改善箇所説明図

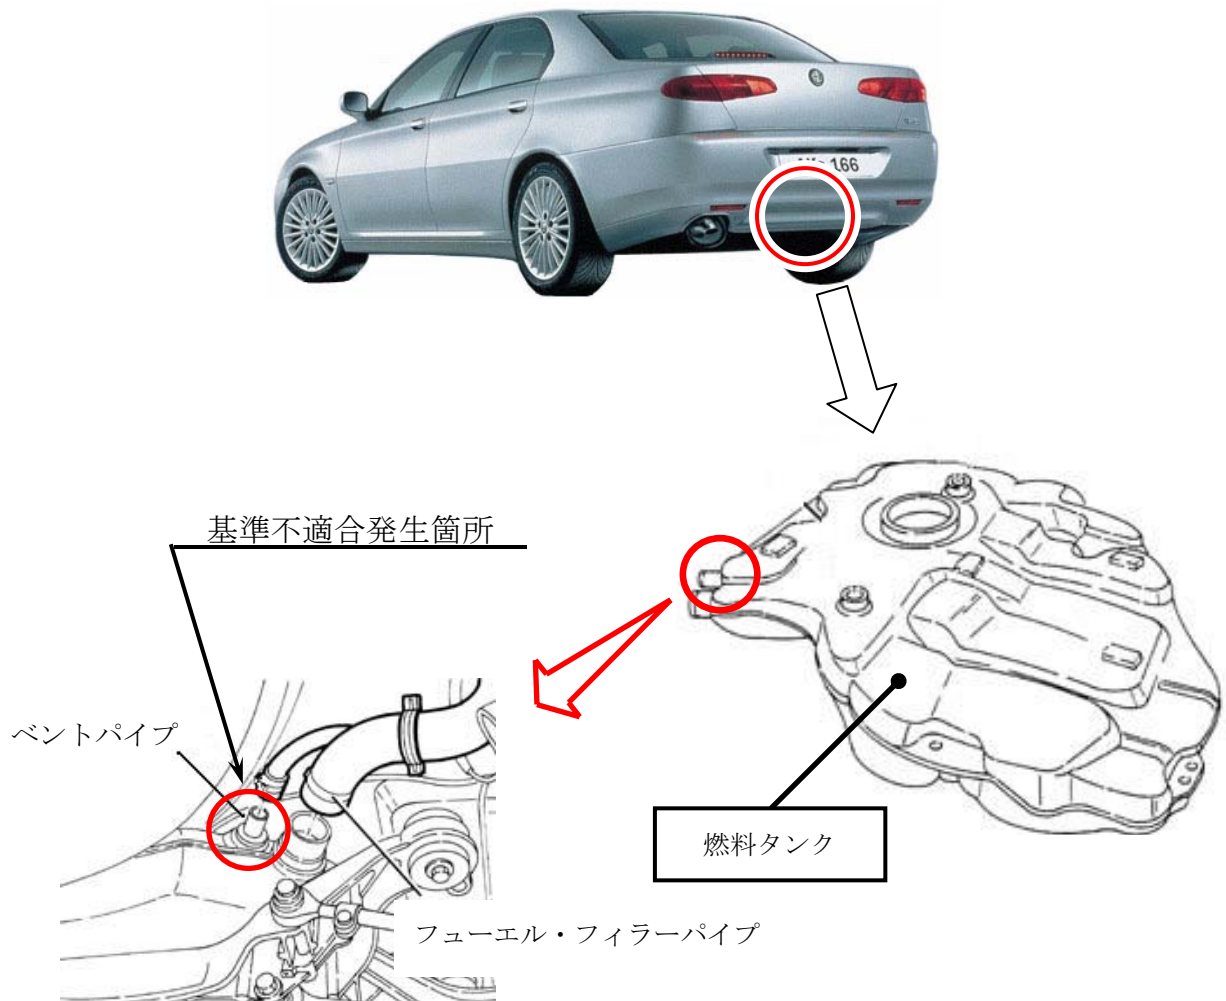
基準不適合発生箇所

燃料タンクに溶着されているベントパイプの取り付けが不適切なため、当該燃料タンクの膨張・収縮の繰り返しにより、ベントパイプの取り付け部に亀裂が入ることがある。そのため、タンク内の燃料が多い場合、燃料が漏れるおそれがある。

改善の内容

全車両、ベントパイプの取り付け部を点検し、取り付け部に亀裂があるものは燃料タンクを良品と交換する。

注： は交換部品を示す。

識別：フューエル・フィラーリッドの内側に白色のペイントを塗布する
